Acuerdo 1856 Por el cual se aprueba la incorporación del cambio en los límites de generación y absorción de potencia reactiva de las unidades Tesorito 1 a Tesorito 11

Acuerdo Número: 1856	Fecha de expedición: 1 Agosto, 2024	Fecha de entrada en vigencia: 7 Agosto, 2024
--------------------------------	---	--

CURVA DE REFERENCIA

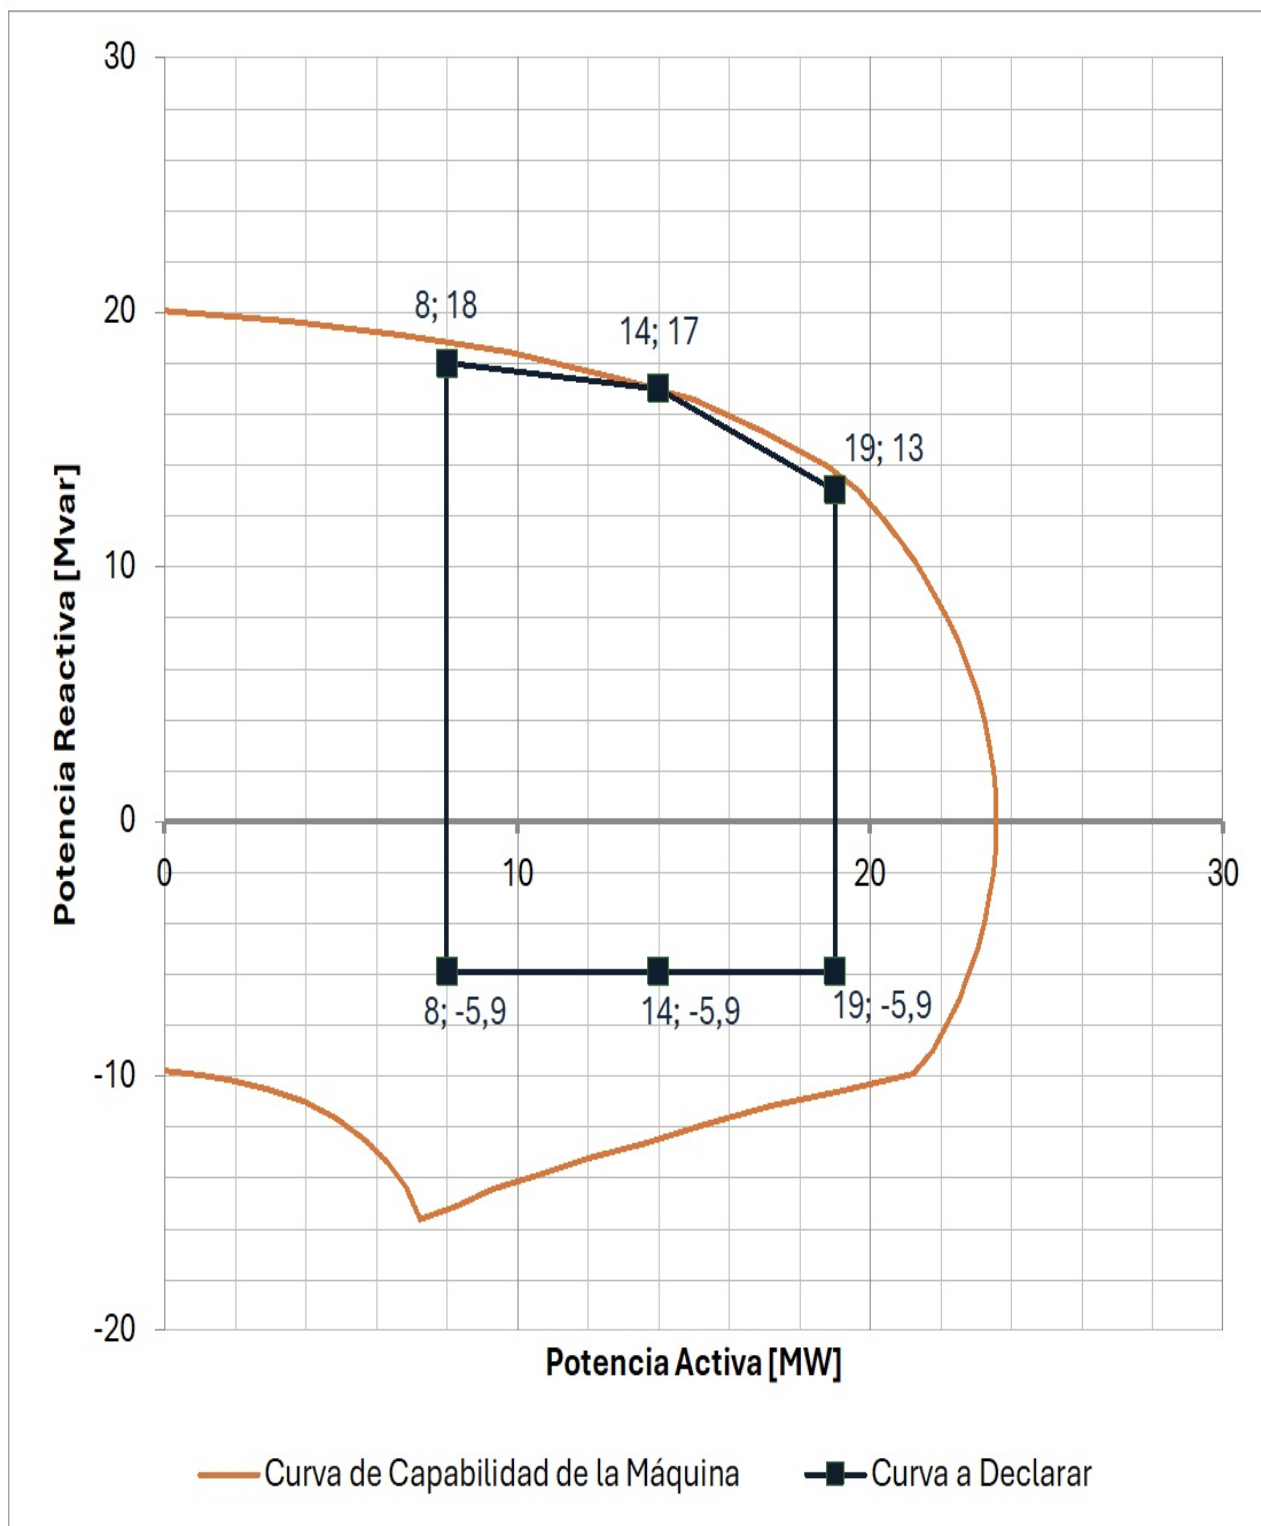
1	Aprobar la declaración de una nueva curva operativa de carga de las unidades Tesorito 1 a Tesorito 11, en las que se define la capacidad para entrega y absorción de potencia reactiva de las plantas en función de la potencia activa generada, como se presenta a continuación:
---	--

Unidad	Parámetro para modificar	P [MW]	Q [MVar] Valor Anterior	Q [MVar] Valor Nuevo
TESORITO 1 TESORITO 2 TESORITO 3 TESORITO 4 TESORITO 5 TESORITO 6	Capacidad de Absorción de Reactivos	8	-13	-5.9
		14	-13	-5.9
		19	-13	-5.9
	Capacidad de Generación de Reactivos	8	14	18
		14	14	17
		19	14	13
TESORITO 7 TESORITO 8 TESORITO 9 TESORITO 10 TESORITO 11
